府民公募型整備事業 (府民提案型 < 既要望 >)

<p>整理番号</p>	<p>1</p>	<p>写真</p>		
<p>交通安全施設</p>	<p>信号機 (新設・定周期式)</p>	<p>①</p>	<p>②</p>	<p>③</p>
<p>所在地</p>	<p>京丹後市網野町網野238番地2先 中筋通・五反田苗代線交差点</p>			
<p>現在の状況</p>	<ul style="list-style-type: none"> 交通規制 交差点図面に記入のとおり 付近の環境 周辺は住宅地であり、商業施設も隣接している。東方には網野交番があり、北方には京丹後市役所網野庁舎、網野幼稚園がある。 	<p>④</p> 		
<p>要望内容</p>	<p>小学校の通学路であるが歩道が一部しかなく、車両の通行も多い。交差点の見通しも悪いため、当該交差点に信号機の設置を要望。平成26年に道路が暗渠で不採択となったが再度検討して欲しい。 (受付番号105)</p>			
<p>位置図</p>	 <p style="text-align: center;">交 差 点 図 面</p> 			
<p>対応案</p>	<p>交通量的に信号機の必要性は低く、かつ、道路端が暗渠等であり、構造上、信号柱の建柱ができないことから実施しない。</p>

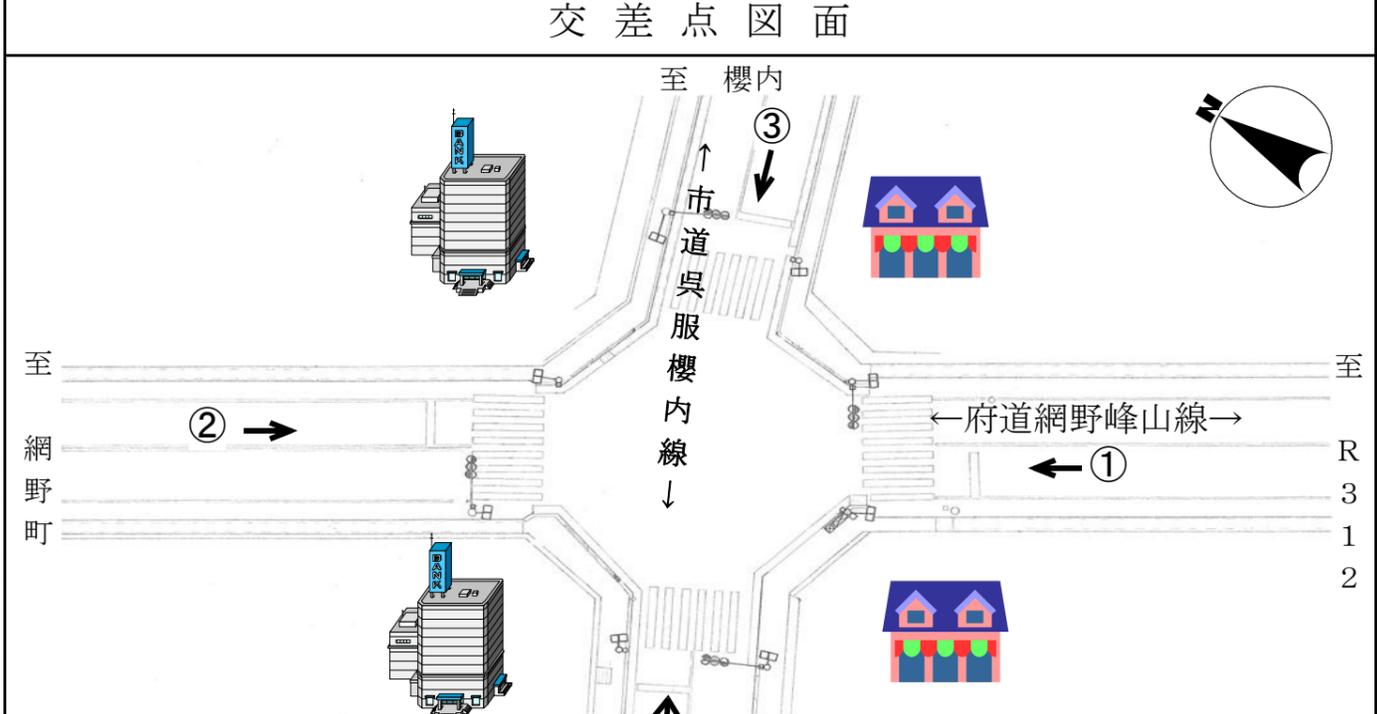
<p>整理番号</p>	<p>2</p>	<p>写真</p>	
<p>交通安全施設</p>	<p>信号機 (車両灯器増設)</p>	<p>① </p>	<p>② </p>
<p>所在地</p>	<p>京丹後市網野町網野 国道178号網野岩滝線交差点</p>		
<p>現在の状況</p>	<ul style="list-style-type: none"> ・ 国道に設置された信号機 ・ 大型車両の通行が認められる。 ・ 交差側道路の交通量が増加してきている。 		
<p>要望内容</p>	<p>国道を南行した際、前車で車両灯器が見えない場合があるため、増設を要望 (受付番号6)</p>	<p>③ </p>	<p>④ </p>
<p>位置図</p>			
		<p>交差点図面</p>

<p>対応案</p>	<p>提案のとおり実施する。</p>

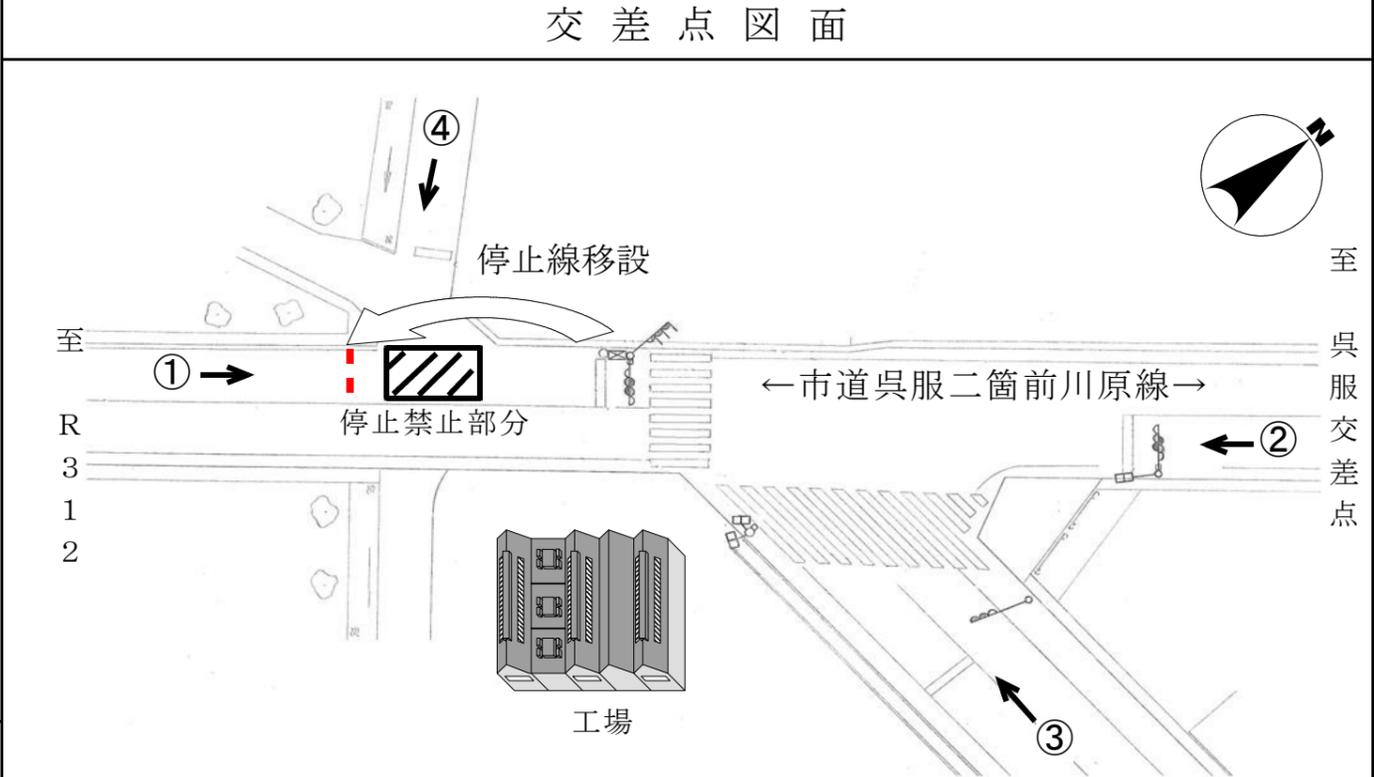
<p>整理番号</p>	<p>3</p>	<p>写 真</p>	
<p>交通安全施設</p>	<p>信号機 (多現示化)</p>	<p>① </p>	<p>② </p>
<p>所在地</p>	<p>京丹後市峰山町呉服 網野峰山線呉服交差点</p>	<p>③ </p>	<p>④ </p>
<p>現在の状況</p>	<ul style="list-style-type: none"> ・ 幹線道路に設置された信号機 ・ 住宅や商業施設が密集している。 ・ 右折車両により渋滞が認められる。 		
<p>要望内容</p>	<p>通勤時間帯の交通量が多く、右折車両により交通渋滞が発生しているため、時差式信号を要望 (受付番号155)</p>		
<p>位置図</p>	<div style="display: flex; justify-content: space-between;"> <div data-bbox="581 894 1516 1839">  </div> <div data-bbox="1516 1125 2893 1839"> <p style="text-align: center;">交差点図面</p>  </div> </div>		
<p>対応案</p>	<p>十字路における時差式信号は、早切り側の右折するタイミングがなくなるため実施しない。また右折レーンがないため、右折の青矢印信号についても実施しない。</p>
